東海第二発電所

日本原子力発電株式会社

原子炉建屋換気系（ダクト）放射線モニタの変更認可申請に伴う影響について

原子炉建屋換気系（ダクト）放射線モニタ改造工事概要

原子炉建屋換気系排気隔離弁室内機器配置図

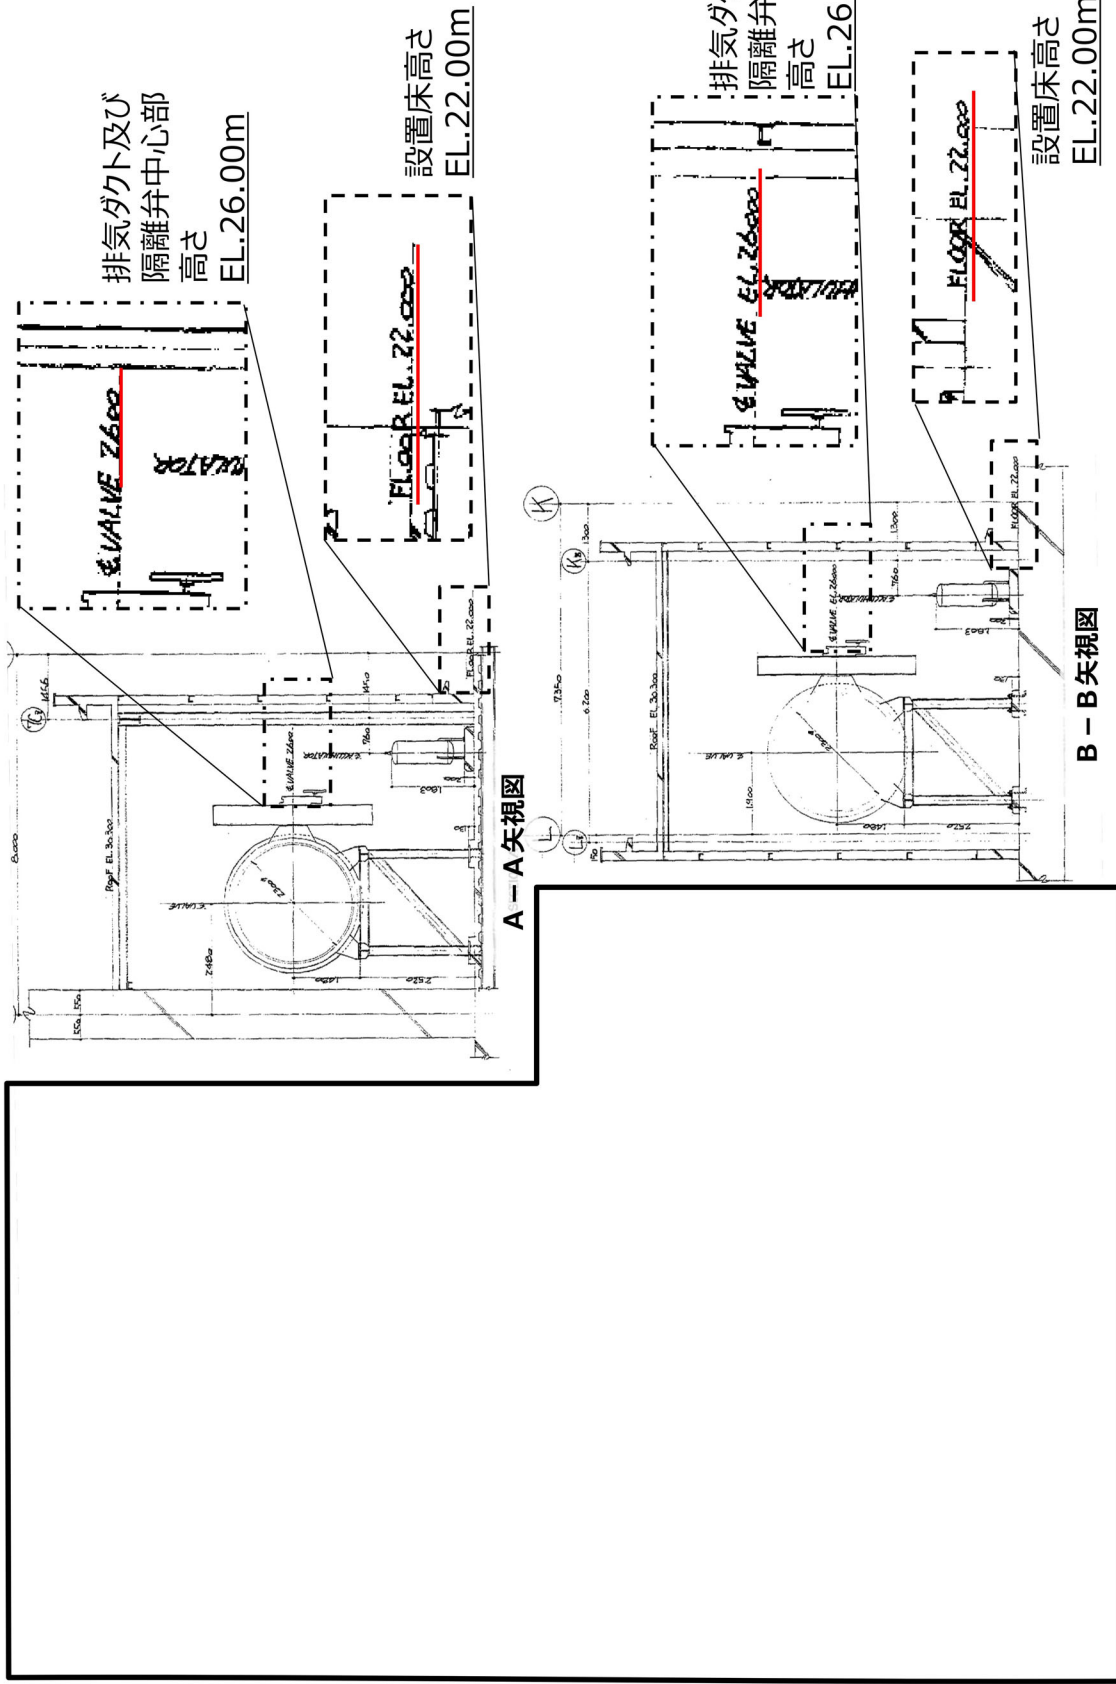
原子炉建屋換気系（ダクト）放射線モニタ改造について

原子炉建屋換気系（ダクト）放射線モニタ 系統概略図

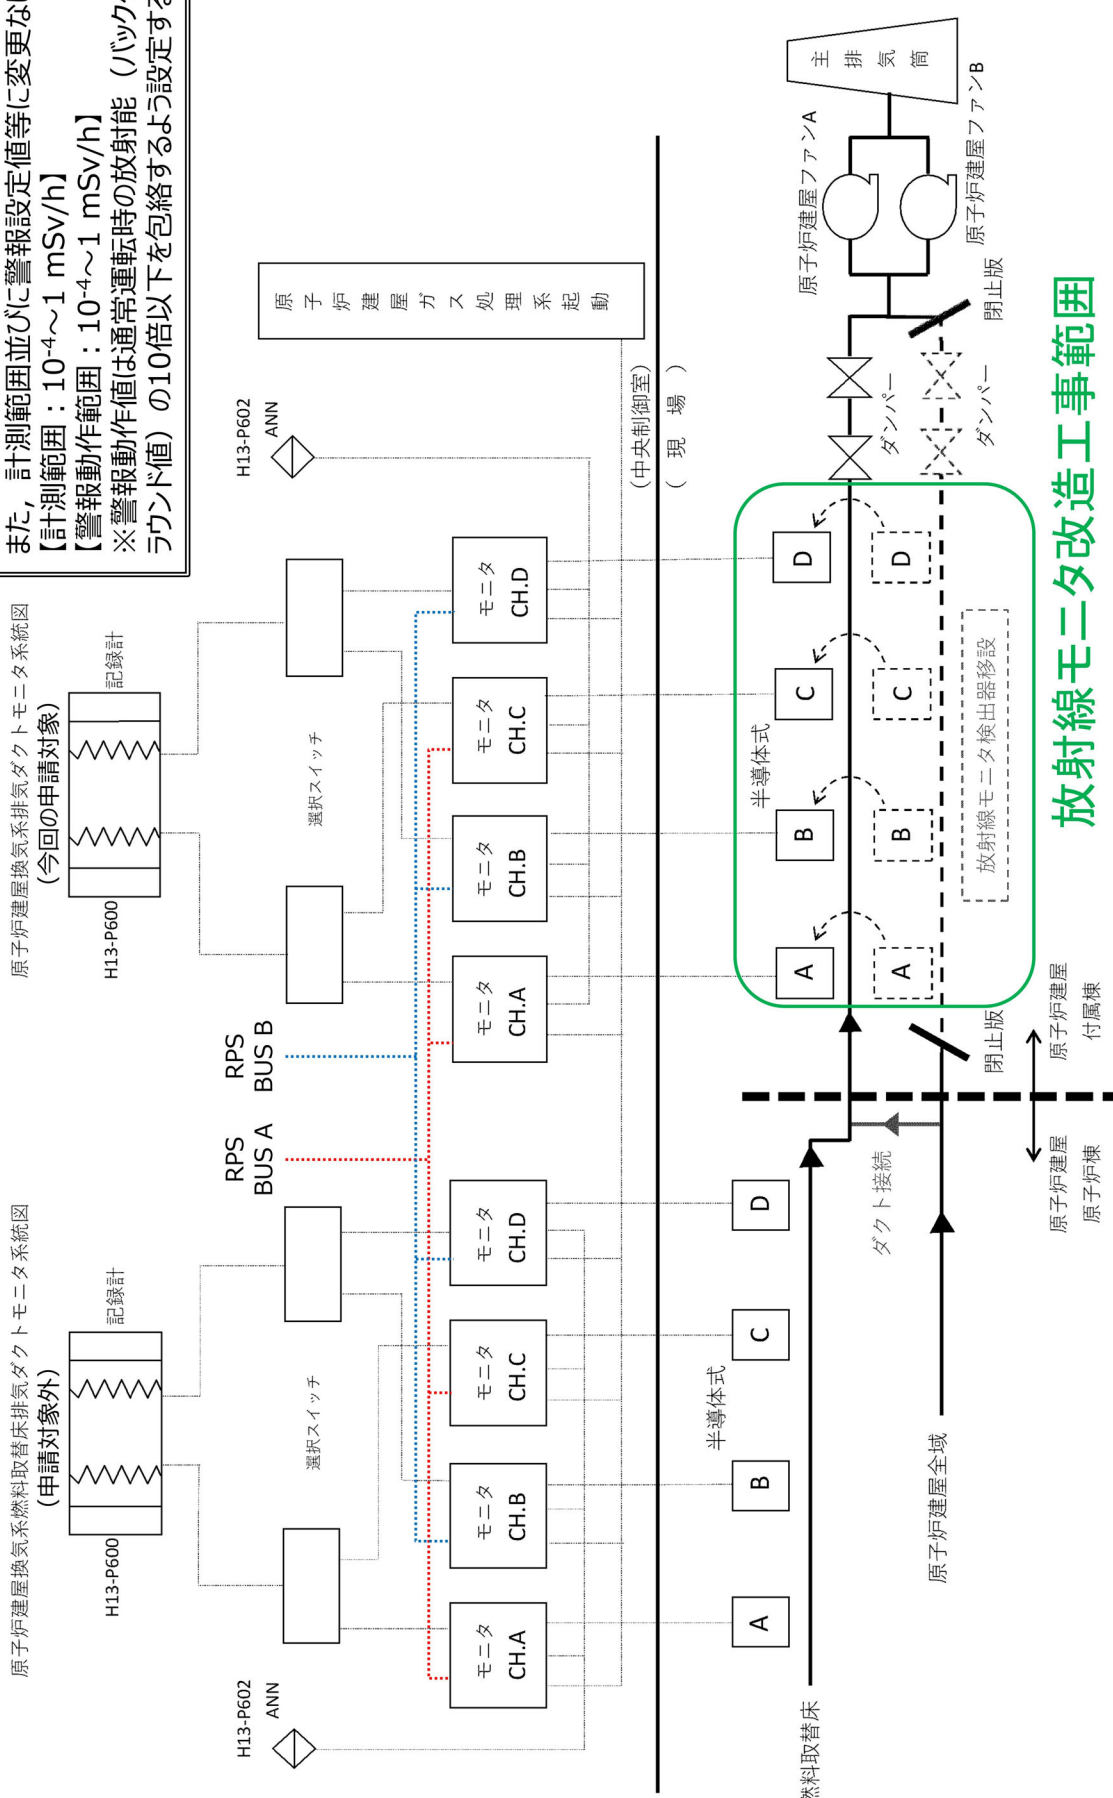
中央制御室側のモニタ等計装品は工事対象外。
また、計測範囲並びに警報設定値等に変更なし。
【計測範囲： $10^{-4} \sim 1 \text{ mSv/h}$ 】
【警報動作範囲： $10^{-4} \sim 1 \text{ mSv/h}$ 】
※警報動作値は通常運転時の放射能（バックグラウンド値）の10倍以下を包絡するよう設定する。

放射線モニタ改造工事範囲
